销 售 通 报

主 旨：低压综合配电综合型录（版本 201507）部分尺寸修正

一、BAW-4000 3P 抽屉式外形尺寸修正

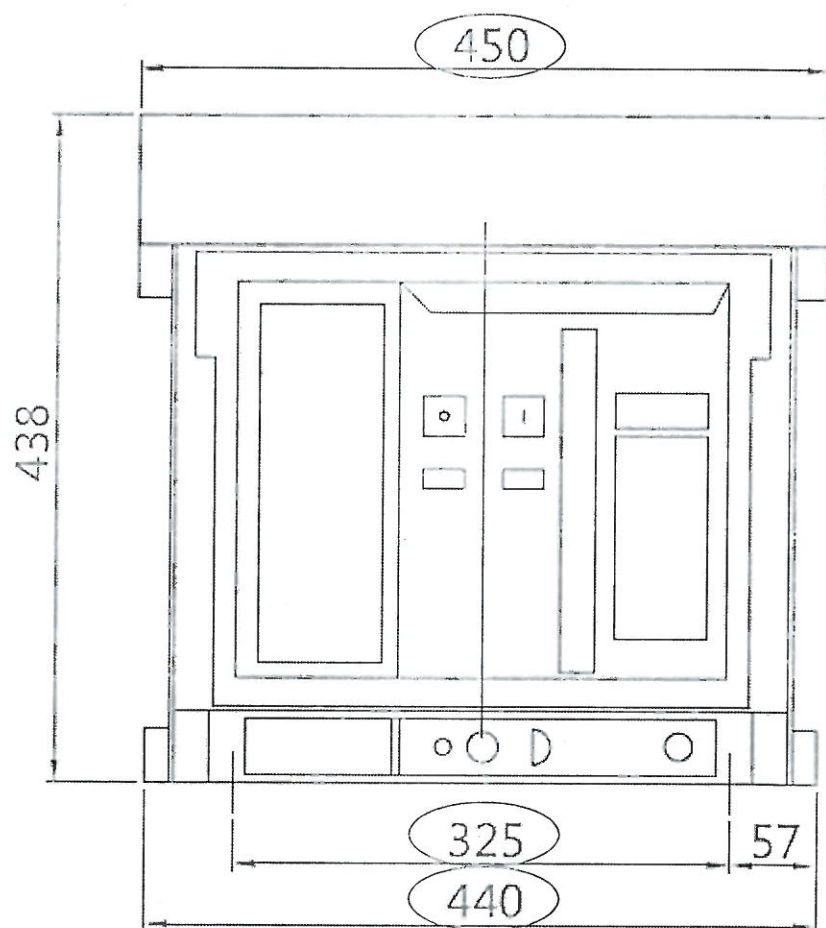
1. 现品尺寸“450”，型录尺寸“565”；
2. 现品尺寸“325”，型录尺寸“440”；
3. 现品尺寸“440”，型录尺寸“555”。

二、BAW-4000 3P 水平出线尺寸修正

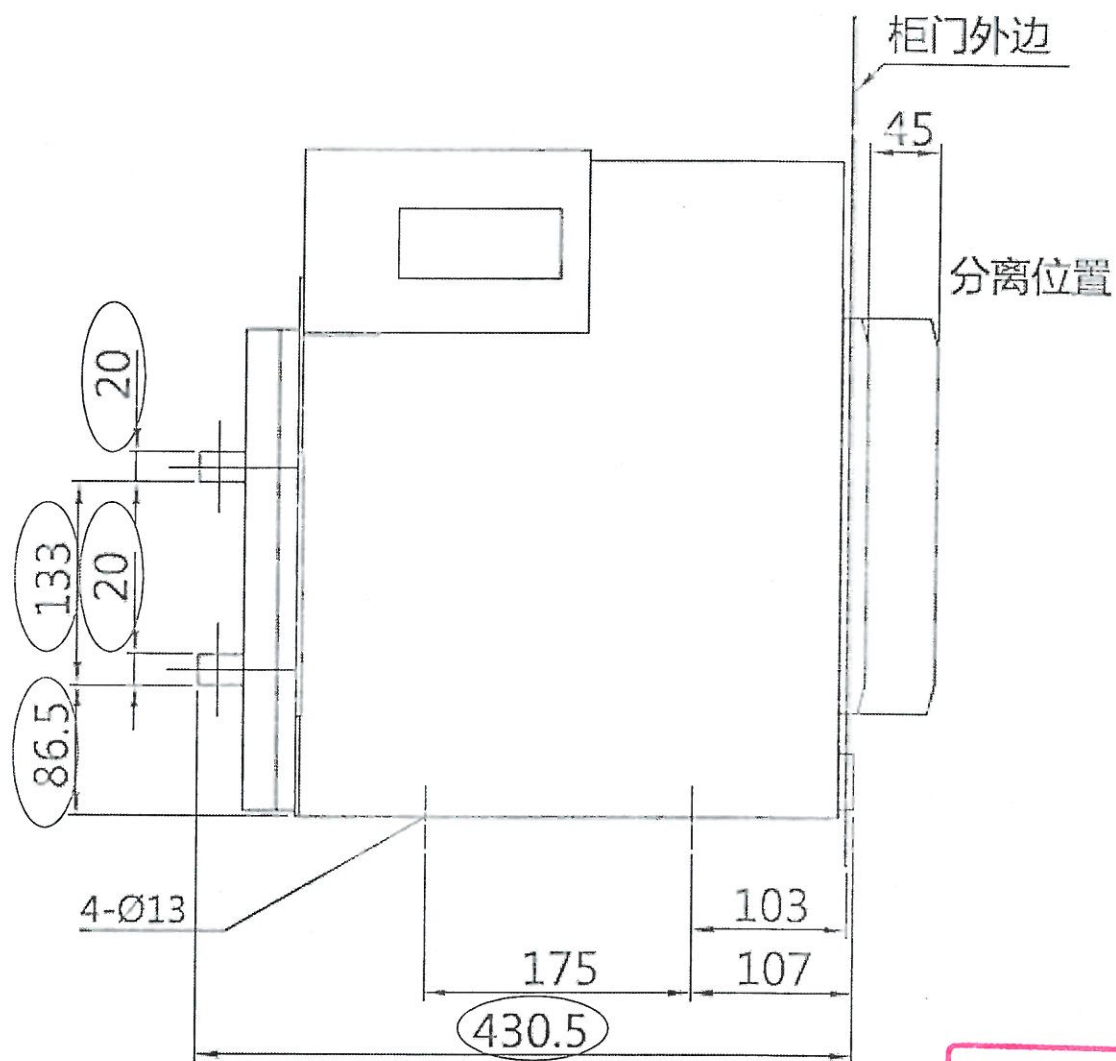
1. 现品尺寸“430.5”，型录尺寸“466”；
2. 现品尺寸“20”，型录尺寸“30”；
3. 现品尺寸“133”，型录尺寸“112”；
4. 现品尺寸“86.5”，型录尺寸“92”；

三、BAW-4000 3P 抽屉式门框开孔尺寸修正

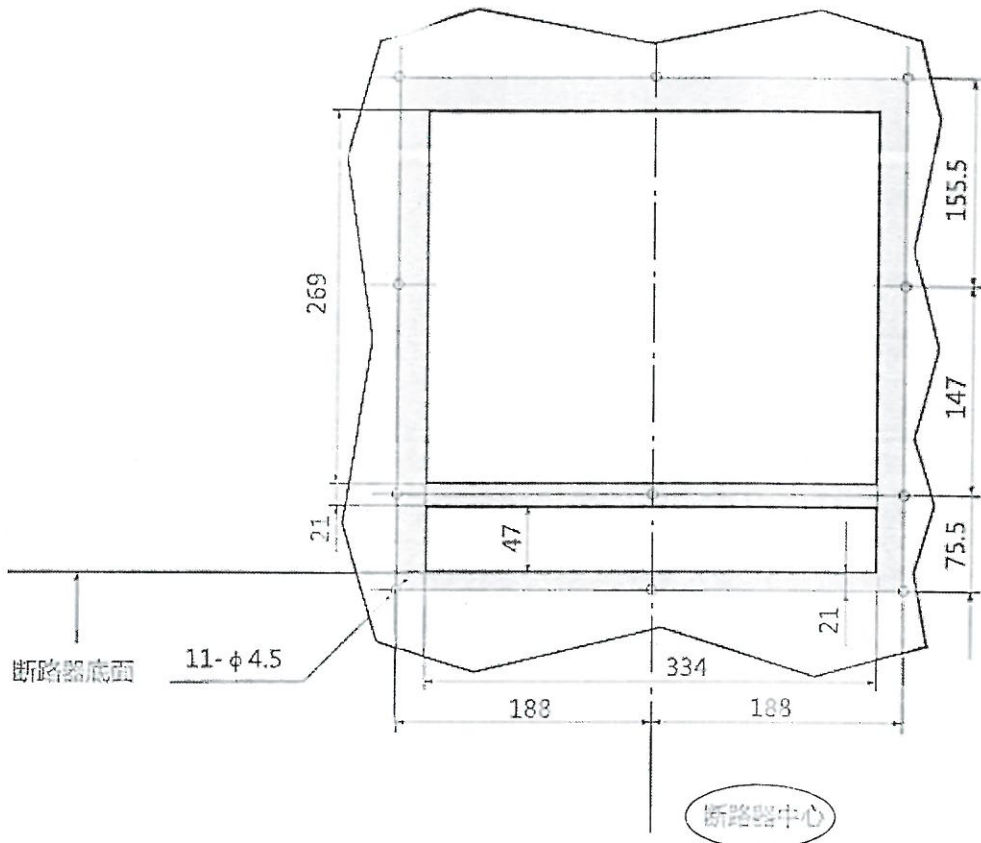
1. 现品“断路器中心与门框中心一致”，型录尺寸“断路器中心与门框中心偏移 57.5”。

四、BAW-4000 3P 水平端子尺寸修正

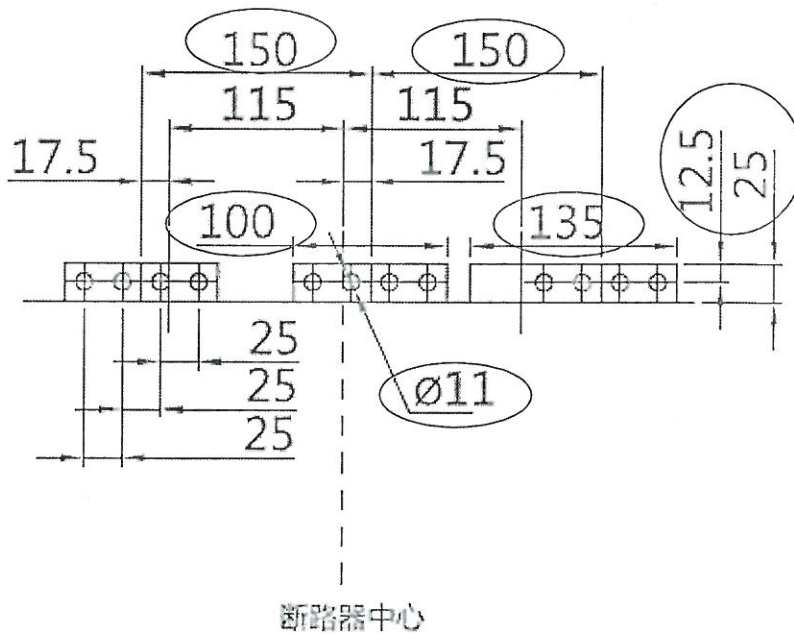
1. 现品尺寸“150”，型录尺寸“152.5”
2. 现品尺寸“12.5”，型录尺寸“15”；
3. 现品尺寸“25”，型录尺寸“40”；
4. 右侧端子现品尺寸“135”，型录尺寸“155”；
5. 左侧端子现品尺寸“100”，型录尺寸“155”；
6. 现品尺寸“ $\Phi 11$ ”，型录尺寸“ $\Phi 13$ ”
